大間原子力発電所
地下構造の評価について
(コメント回答 その2)
(補足説明資料)

2020年12月18日
電源開発株式会社

・本資料では、地下構造の評価に係る下表の指摘事項について回答する。

浅部構造の影響確認(プラント東西方向Y-Y'断面位置, T.P.-260m, 入射角 0° 東西方向に振動)

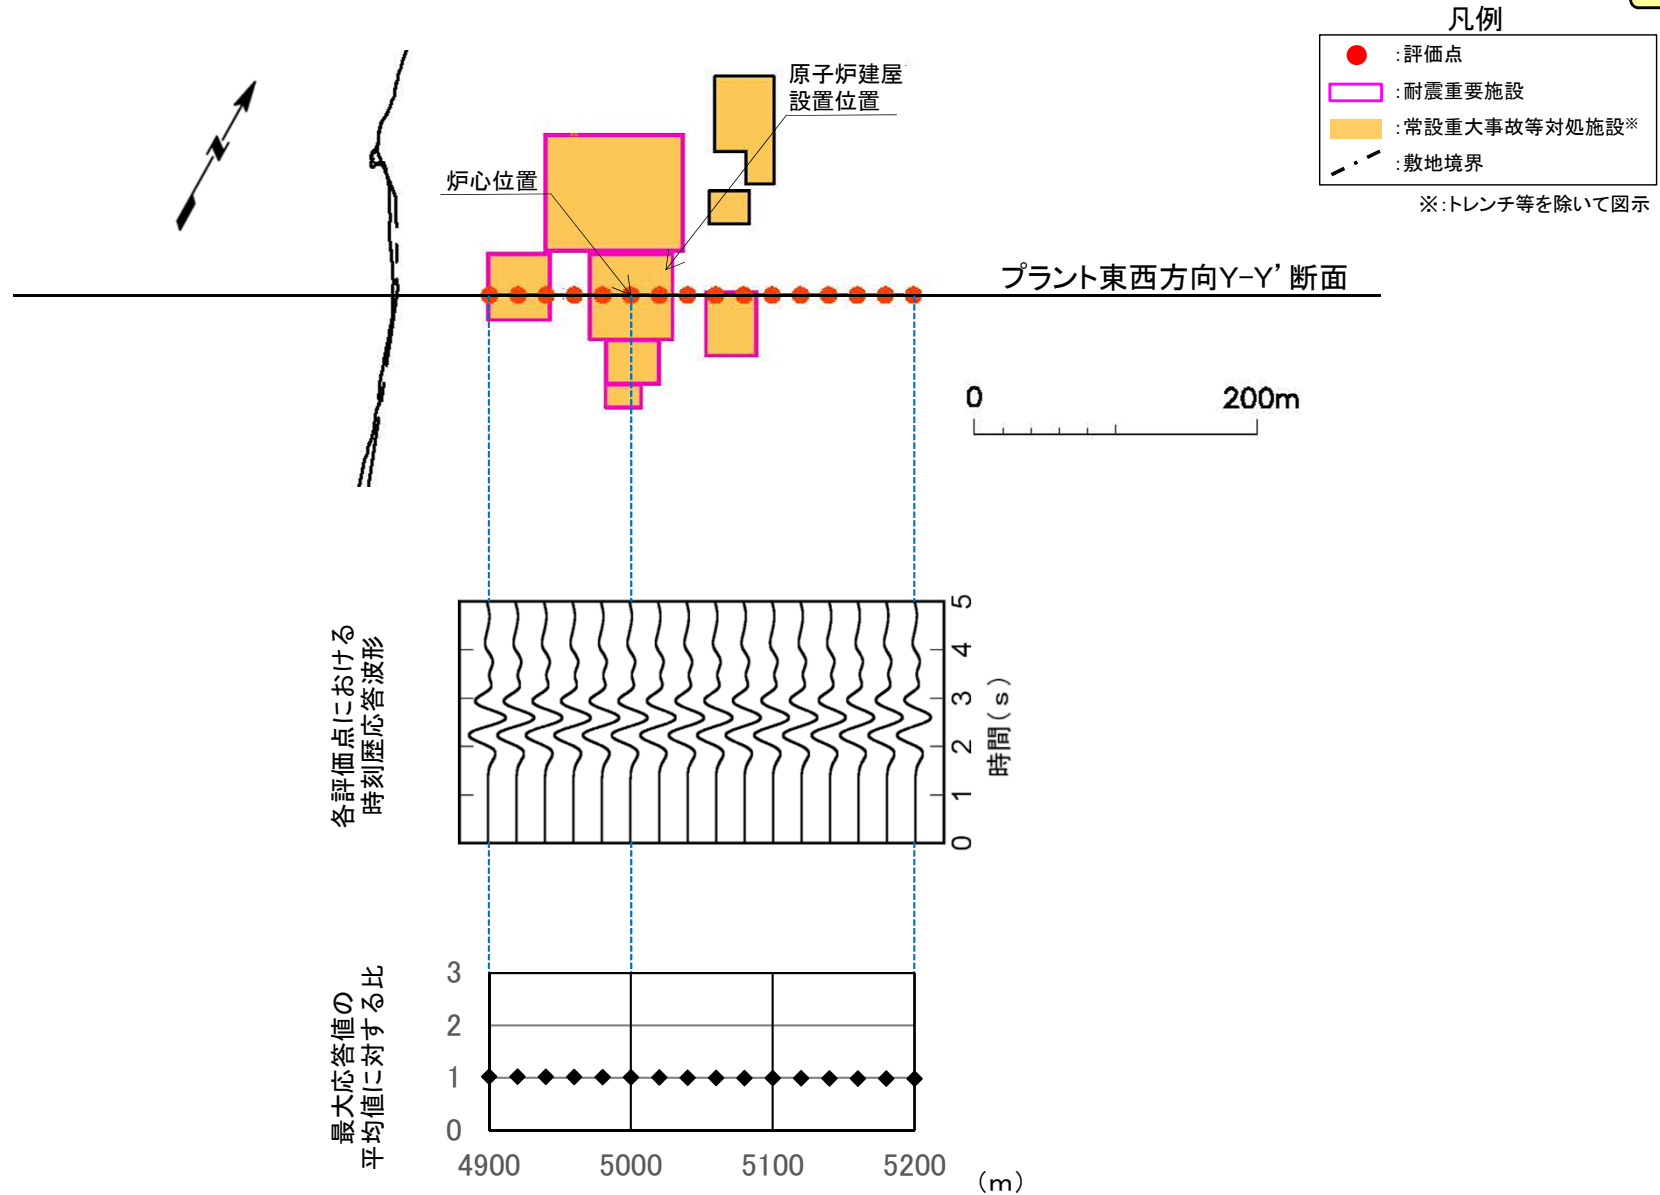
コメントNo.S3-11

浅部構造の影響確認(プラント東西方向Y-Y'断面位置, T.P.-260m, 入射角 45° 北側より入射)

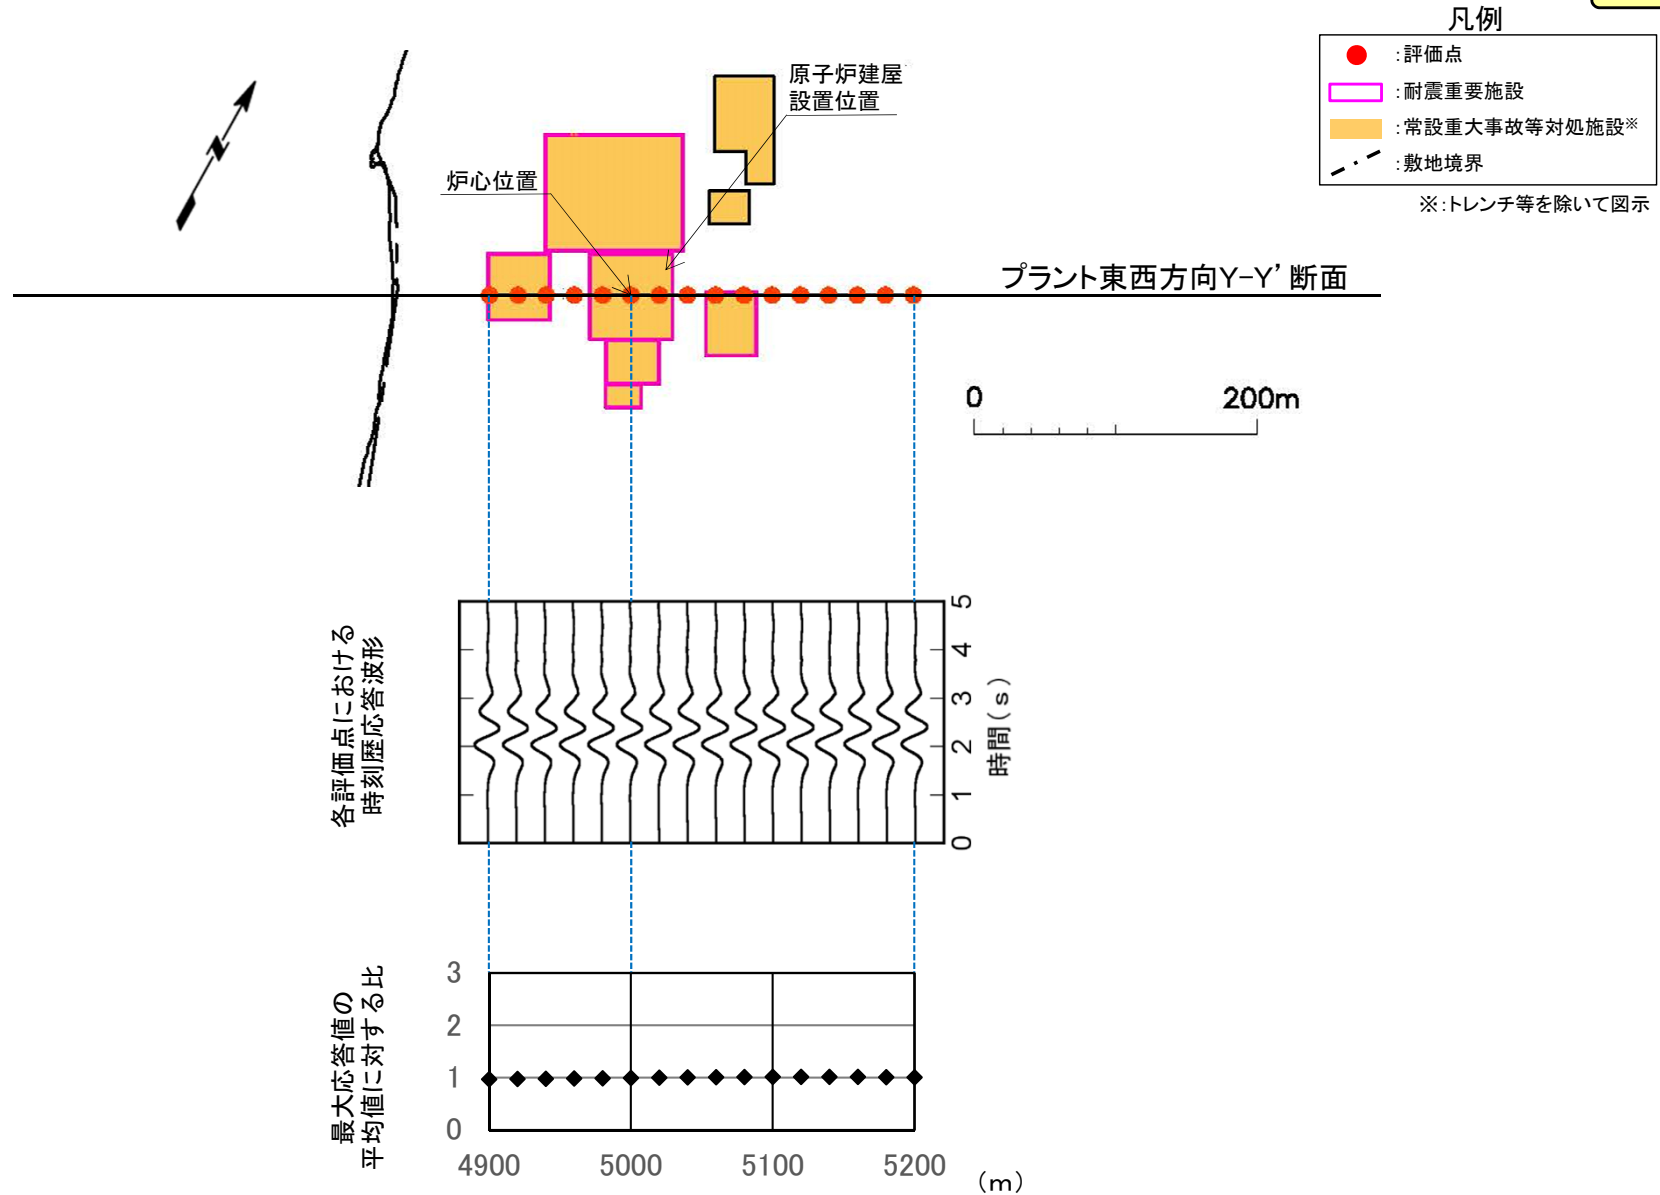
コメントNo.S3-11

浅部構造の影響確認(プラント東西方向Y-Y'断面位置, T.P.-260m, 入射角 45° 南側より入射)

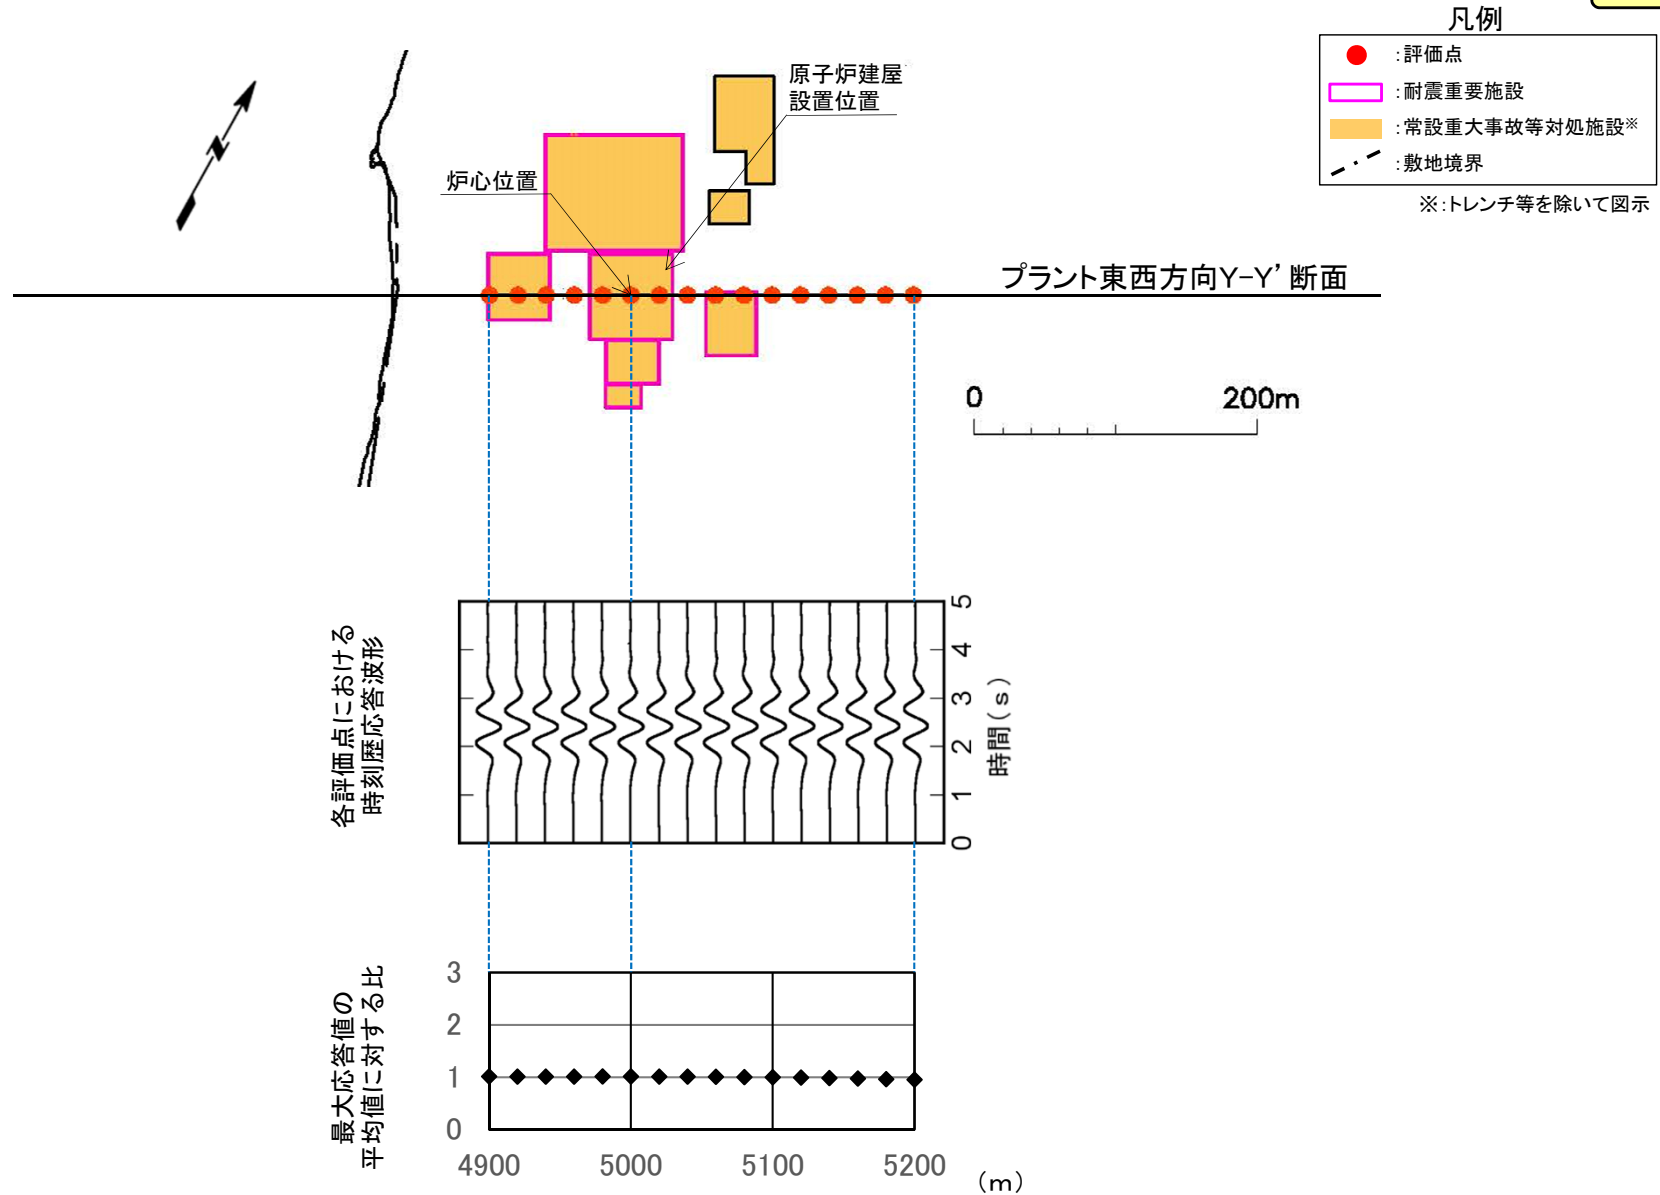
コメントNo.S3-11

浅部構造の影響確認(プラント東西方向Y-Y'断面位置, T.P.-260m, 入射角 45° 東側より入射)

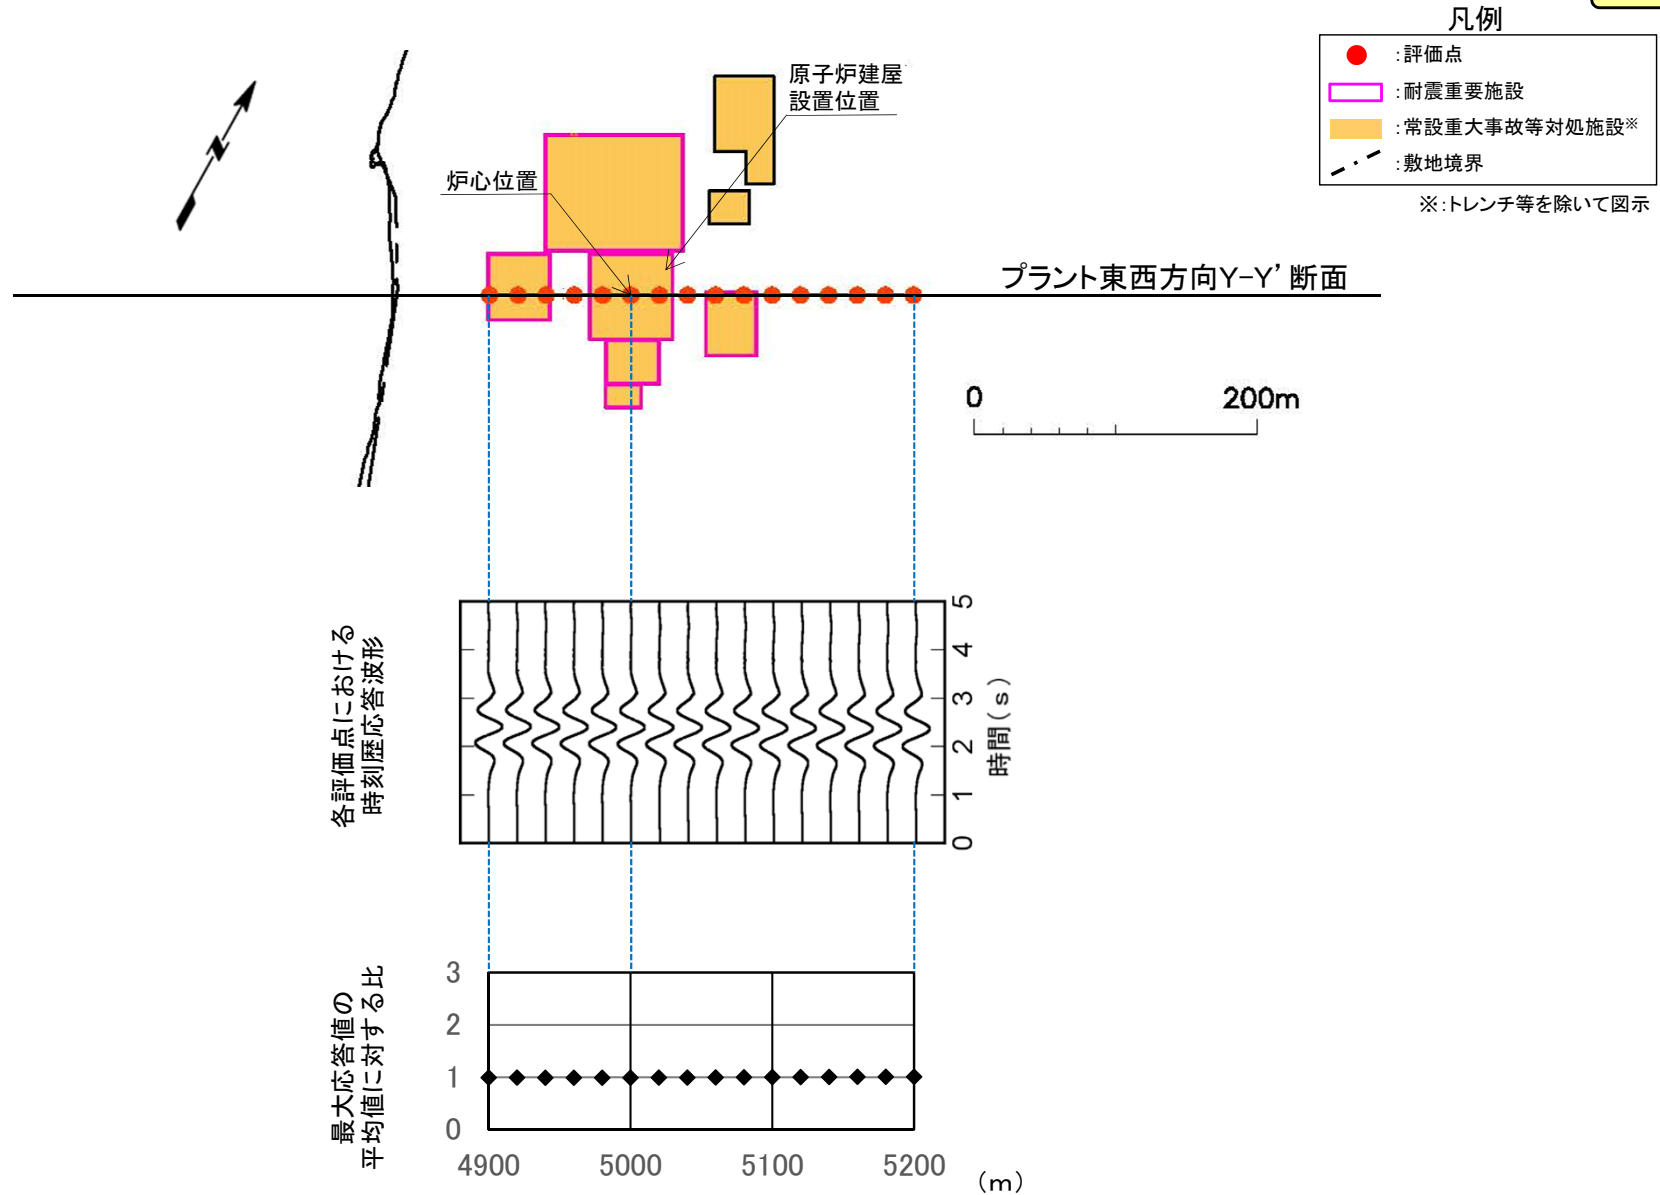
コメントNo.S3-11

浅部構造の影響確認(プラント東西方向Y-Y'断面位置, T.P.-260m, 入射角 45° 西側より入射)

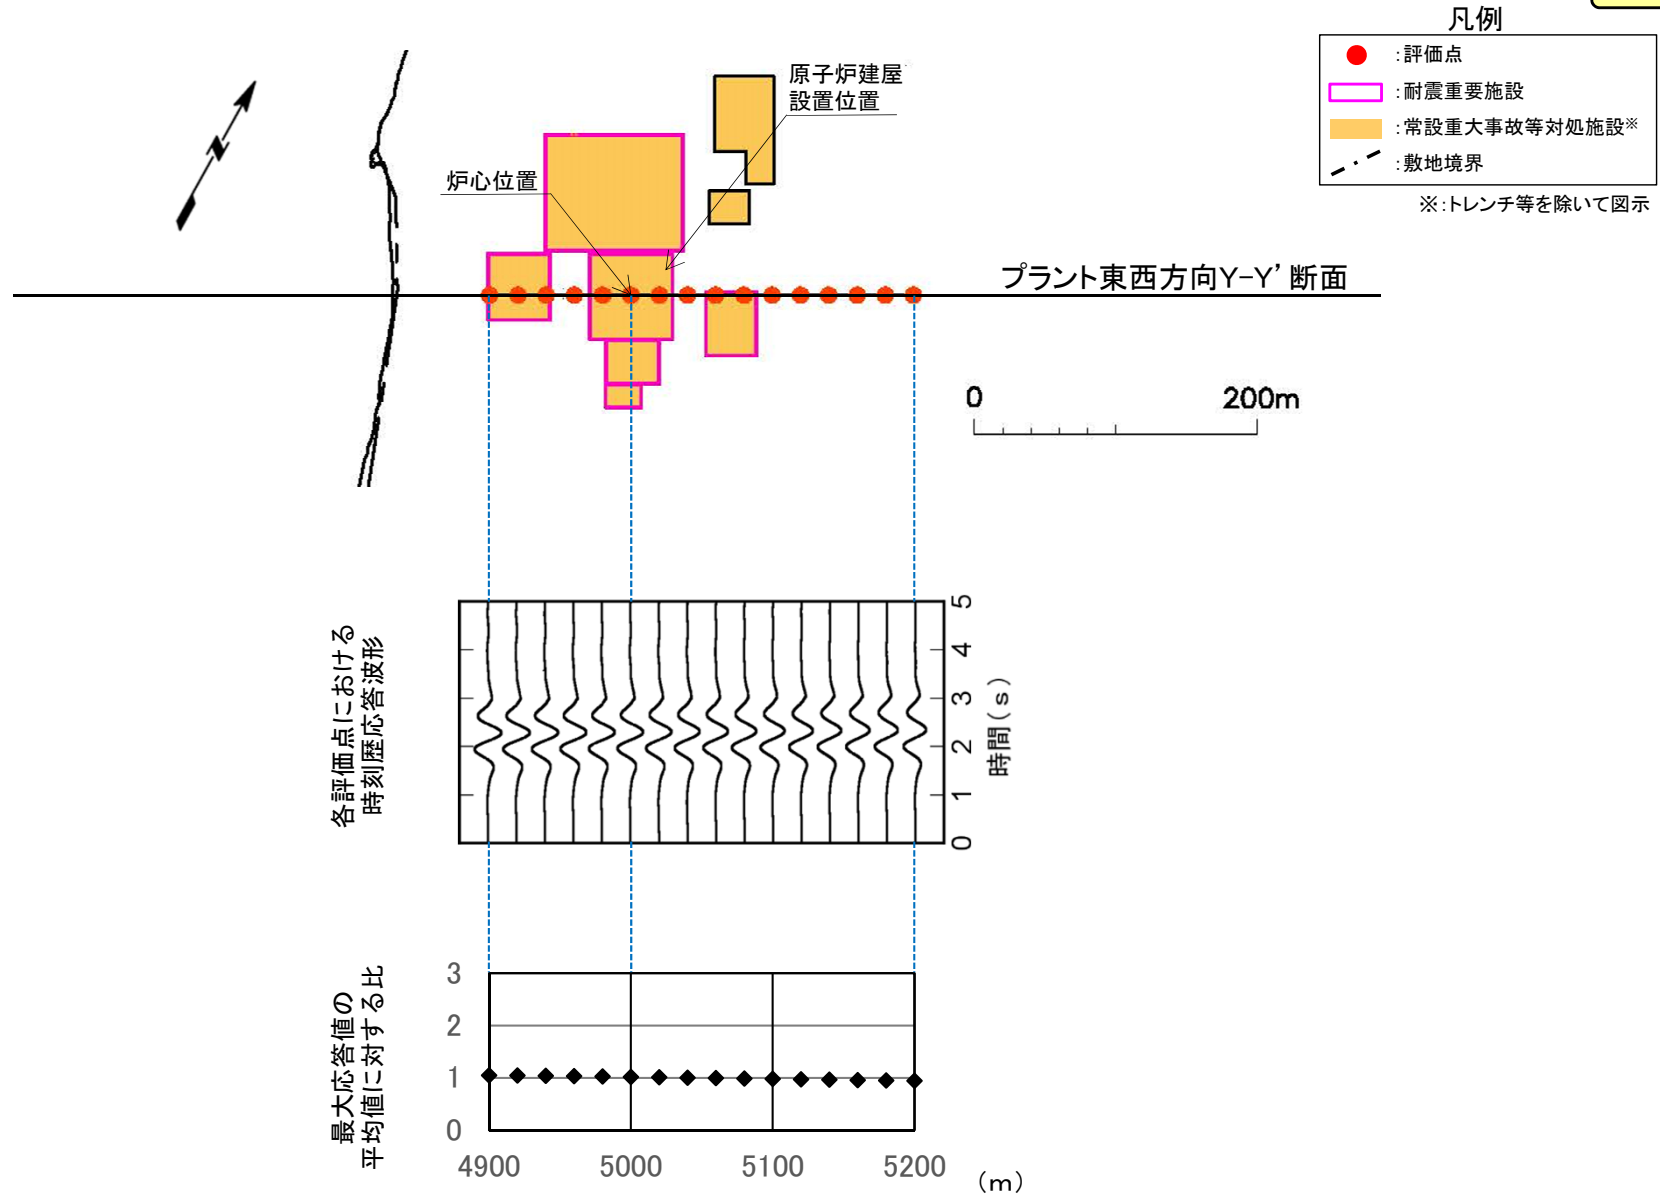
コメントNo.S3-11

浅部構造の影響確認(T.P.-7.5mにおける評価範囲)

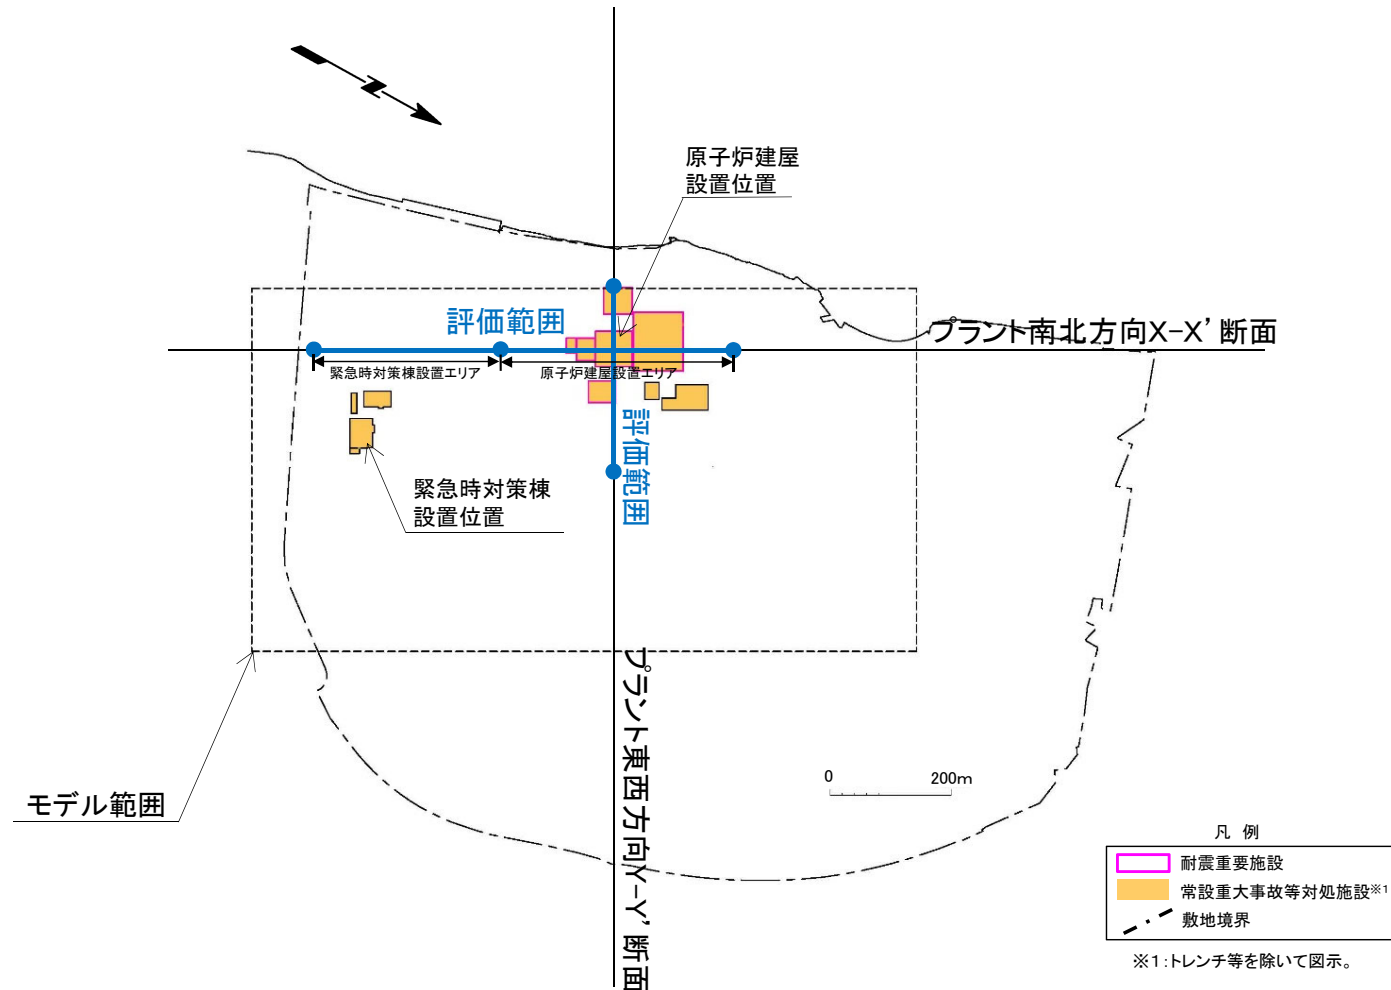
コメントNo.S3-11

- 原子炉建屋の支持地盤に近い位置(T.P.-7.5m)における評価範囲は、重要な安全機能を有する施設※2の設置範囲を考慮して設定した。
